ESTUDIO DE RESTRICCIONES EN EL SISTEMA DE TRANSMISIÓN

Respuestas a Observaciones al Informe Preliminar

GERENCIA DE OPERACIÓN

Mayo 2024

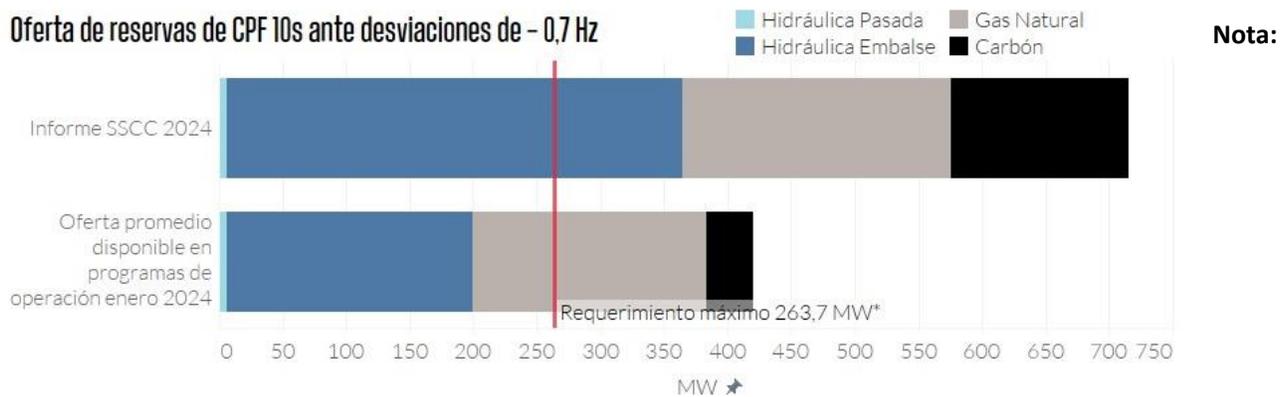
Luego, dado que el Coordinador tiene indicar si el retiro anticipado de las unidades de Norgener afecta la seguridad del sistema, es crítico que el estudio de Restricciones del Sistema de Transmisión 2023 utilice escenarios consistentes con la intención de retiro anticipado de las unidades de Norgener.

Adicionalmente, respecto de la oferta efectiva de recursos técnicos disponibles para la prestación de Control Primario de Frecuencia (CPF) en 10 segundos, se considera crítico distinguir lo reportado en el Informe de SSCC de 2024 del aporte efectivamente disponible en ciertas circunstancias, por ejemplo, en el programa de operación durante enero de 2024.

En este contexto, en enero de 2024, por distintos motivos, la capacidad de prestación de SSCC de CPF en 10 segundos ha estado limitada en unidades a carbón (ver nota). Parte importante de las

Respuesta 3:

La primera comunicación sobre la iniciativa del adelanto del retiro de la central Norgener fue recibida por el Coordinador el 7 de diciembre de 2023 a través de una carta de AES Andes dirigida a la Comisión Nacional de Energía (CNE), con copia al Coordinador, en la cual se solicitaba la exención del plazo para comunicar dicho retiro adelantado. Para esa fecha ya se estaban concluyendo los análisis del estudio. Cabe señalar que, posteriormente, la CNE solicitó al Coordinador un informe de seguridad al respecto (el 29 de diciembre de 2023), el cual fue enviado a la CNE el 29 de enero de 2024, y finalmente la solicitud de AES Andes fue autorizada por la CNE recién el 8 de febrero de 2024. Por las fechas indicadas, el retiro de las unidades de Norgener no fue considerado en esta versión del estudio.

Curvas PQ de centrales termoeléctricas a carbón que participan en el control dinámico de tensión

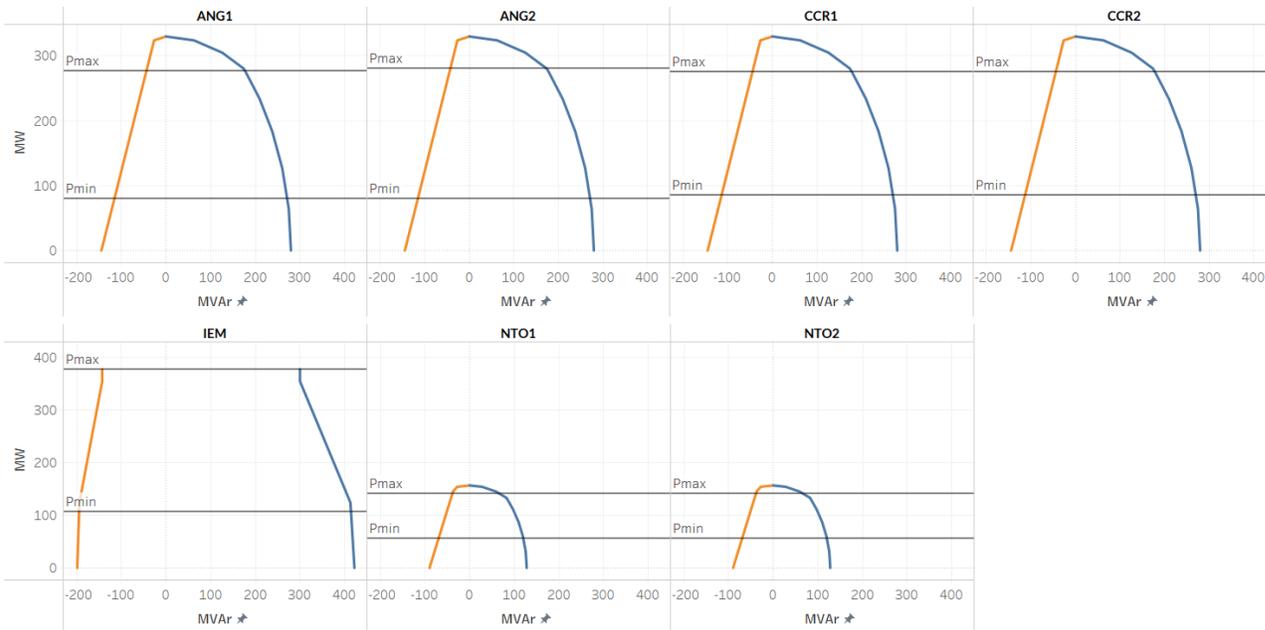
La siguiente figura contextualiza las curvas PQ de las unidades a carbón del Norte Grande obtenidas de la base de datos de DigSILENT publicada por el CEN.

El hecho de considerar el despacho de unidades térmicas en niveles significativamente superiores al mínimo técnico de las unidades, como se ha considerado en el estudio, reduce las capacidades de control de tensión de las unidades síncronas, según se desprende de las curvas PQ de las unidades mostradas anteriormente. Por lo tanto, el operar las unidades síncronas durante el día en condiciones más cercanas a su mínimo técnico, como efectivamente ocurre en la operación real, permite aumentar las capacidades de regulación de tensión del sistema del Norte Grande (ver resultados presentados en observación de la sección 1.3).

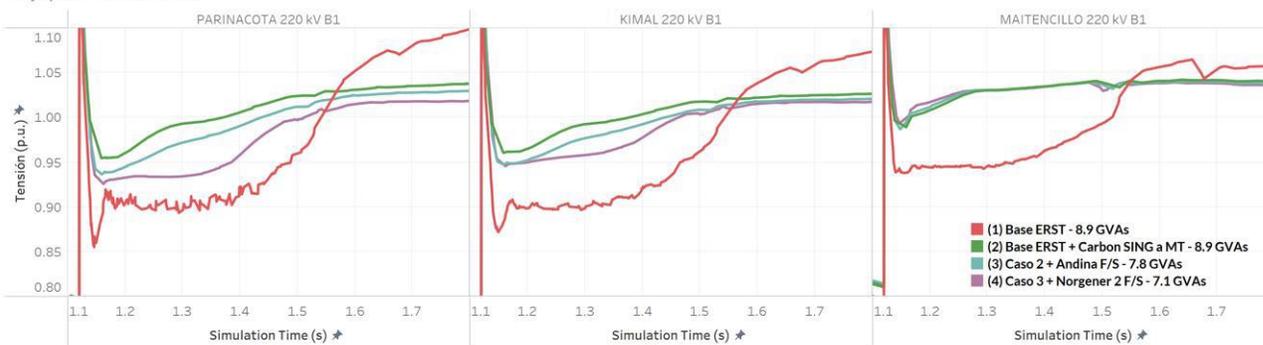
Los escenarios de falla evaluados deben ser consistentes con requerimientos de operación económica que derivan de la aplicación de los principios de operación definidos en el Artículo 72-1 de la LGSE. En el Caso A, cuyos escenarios de despacho evaluados se reportaron en las Tablas 5.3 y 5.7, la condición de falla no es representativa de una condición de operación esperada para distintos escenarios de despacho probables en el año 2024 durante la noche toda vez que se concentra más del 50% del despacho de unidades sincrónicas en el norte grande en una sola unidad (U16), que también concentraría a más del 40% de la inercia en línea disponible. En este contexto es crítico mencionar que no se han observado despachos por parte del Coordinador en una condición similar.

Tal como se mencionó en la respuesta N° 1.1.2 de esta sección, los escenarios base derivan de las condiciones previstas para la operación del SEN en el horizonte de estudio y del registro histórico. A partir de lo anterior, se reacondiciona el escenario en orden de aumentar las transferencias por el sistema de 500 kV, estableciendo a su vez condiciones desfavorables para la zona y el sistema. Esto es, un despacho a máxima potencia de la unidad U16, para efectos del análisis de la Contingencia Simple más exigente, como se explica en la repuesta anterior.

Con respecto al ejercicio propuesto, notar que en la figura presentada se observa que la respuesta en frecuencia ante contingencia simple de la U16 con distintos despachos y condiciones del sistema, la condición más desfavorable es la analizada en el estudio, donde además se establecieron solo reserva primaria en la zona de Charrúa. Sin embargo, la determinación de la inercia mínima de la zona se basa en la respuesta del sistema ante la contingencia propuesta desde el punto de vista de la recuperación dinámica de la tensión.

Aporte de Potencia Reactiva durante la Falla

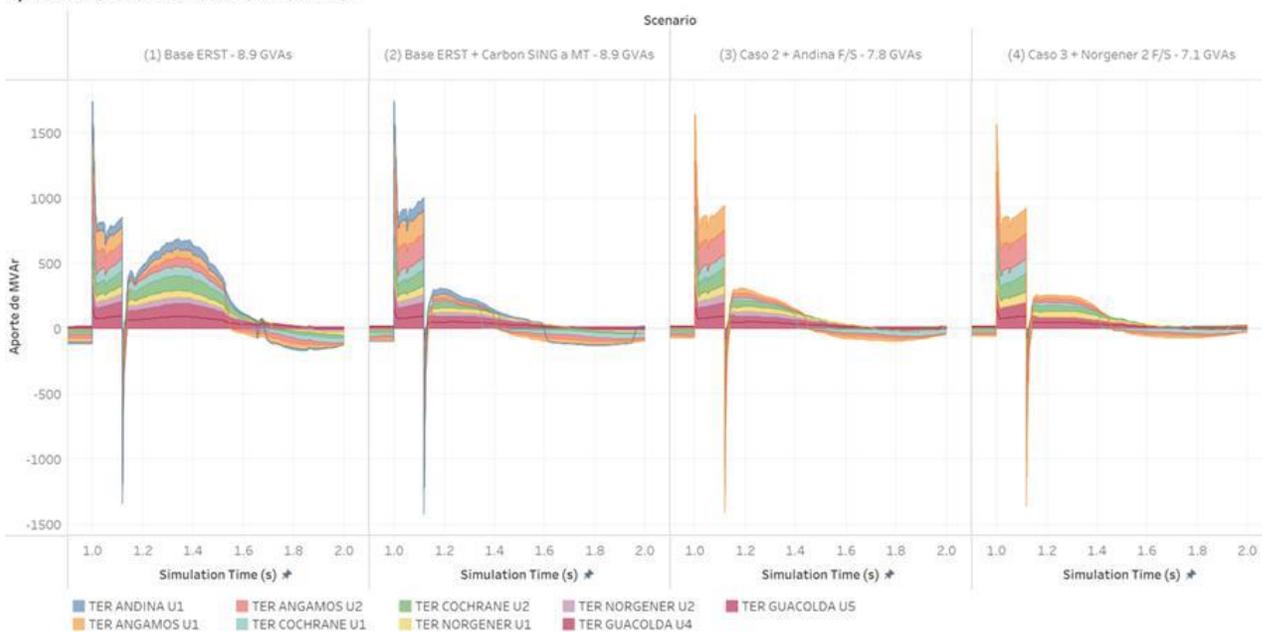
Luego, a partir del caso anterior, se evaluó una falla en la línea Los Changos - Cumbres, pero en esta oportunidad modificando el nivel de despacho de las unidades térmicas de la zona Norte Grande de manera de reflejar una operación a mínimo técnico, complementando el diferencial de inyección con generación solar en la zona del Norte Grande. Los resultados de esta evaluación se presentan en color verde en la figura anterior. Se puede apreciar que la dinámica mejora significativamente.

A partir del caso anterior, se redujo el despacho térmico dejando la unidad Andina fuera de servicio, aumentando en su reemplazo generación solar en la zona (Caso ilustrado en color celeste). Finalmente, en el caso ilustrado en color lila, de manera adicional al caso anterior, se deja fuera de servicio la unidad NTO2 y se incrementa la generación solar en su reemplazo. En todos los casos evaluados se mejora la respuesta dinámica de tensión respecto del caso evaluado por el Coordinador.

Para los casos indicados anteriormente, en la siguiente figura se presenta el aporte de reactivos al sistema de las unidades sincrónicas. Se observa en color lila, amarillo y rojo el aporte de las unidades de Norgener 1 y 2 y Guacolda 4 y 5. Con lo anterior, queda en evidencia que al llevar las unidades a MT (condición normal y esperada durante bloque solar) se mejoró la capacidad de control de tensión de las unidades síncronas. Adicionalmente, cabe mencionar que el retiro de las unidades de Norgener 1 y 2 debería ser evaluado como un escenario alternativo por el CEN, y definir recomendaciones para este caso en el contexto del ERST 2023.

Respuesta 1.3:

Ver respuesta a Numeral 1.1.1 de la observación.

Generación e inercia horarias en el SING en días donde operaron menos de 2 unidades del complejo Guacolda

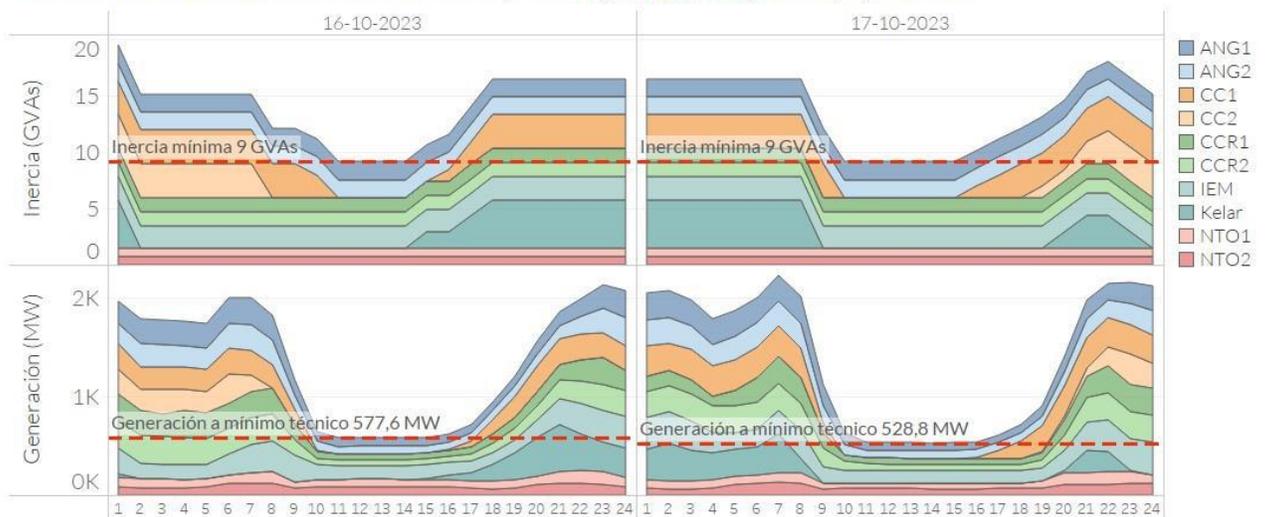
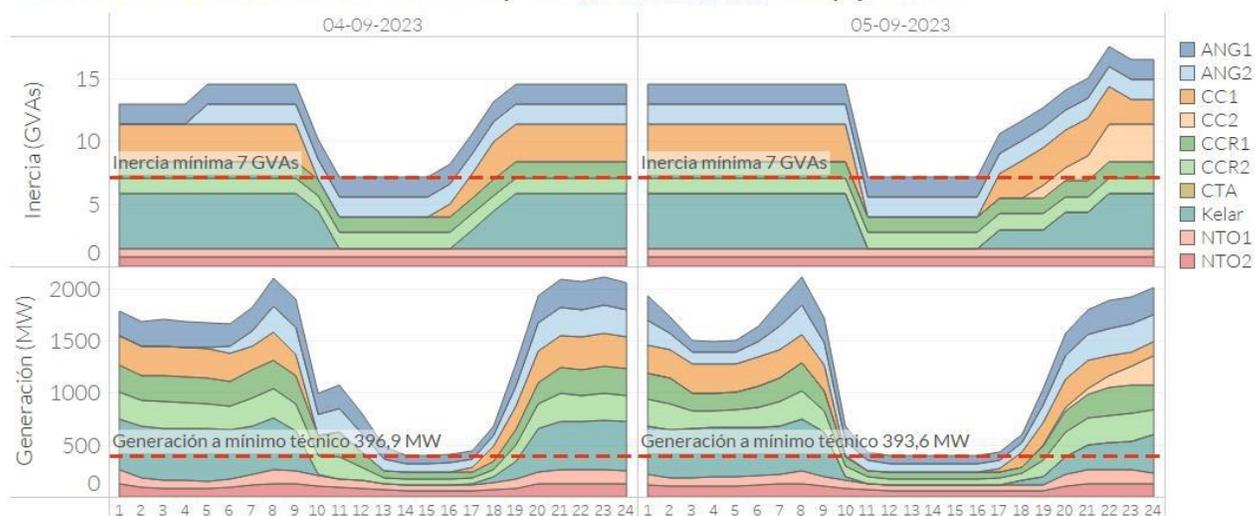
De acuerdo a los datos registrados en la operación del sistema, el hecho de contar con al menos 2 unidades de Guacolda en Servicio tiene un efecto en reducir el nivel de despacho térmico durante el día (evitando consecuentemente un mayor vertimiento), hecho que se ilustra en la siguiente figura para 2 días del año 2023.

Dado que comparativamente las unidades de Guacolda tienen un mínimo técnico menor que las unidades en el Norte Grande, en vista de conciliar los principios de operación definidos en el Artículo 72-1 de la LGSE, se sugiere al Coordinador complementar el estudio con escenarios de evaluación con 1, 3, 4 ó 5 unidades de Guacolda en servicio, y definir para cada escenario los niveles mínimos de inercia en el Norte Grande. Esto es una alternativa de flexibilidad para armonizar aspectos de seguridad con costos de operación del SEN. En este sentido, Guacolda Energía SpA se encuentra desarrollando estudios para efectos de evaluar estos escenarios de operación.
